3003 Berne, le 12 septembre 2012

Aéroport International de Genève

Approche segmentée (CRINEN III)

Décision sur la faisabilité opérationnelle d'une approche segmentée par
piste 23 empruntant le milieu du lac

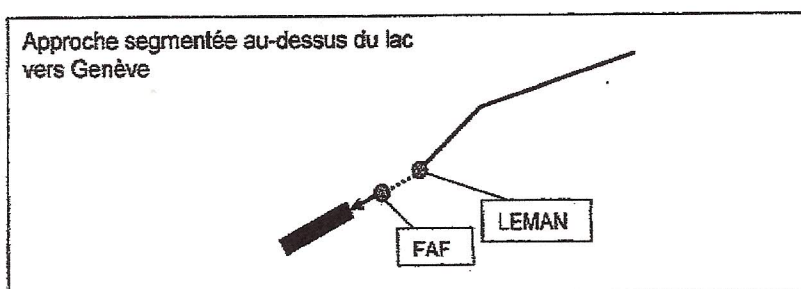
En l'espèce, le segment intermédiaire (pointillés cf. figure ci-dessous reprise du courrier de l'OFAC précité) est situé entre le dernier point d'approche fixe (*final approach fix*, FAF) et le point représentant le dernier virage (LEMAN). Or, ce segment n'est que de 2.09 NM (~ 5 km) et non de 5 NM (~ 9 km), tel que le définit l'OACI. La longueur du segment n'est par conséquent pas conforme aux principes PANS-OPS (procédures découlant du document 8168 de l'OACI).
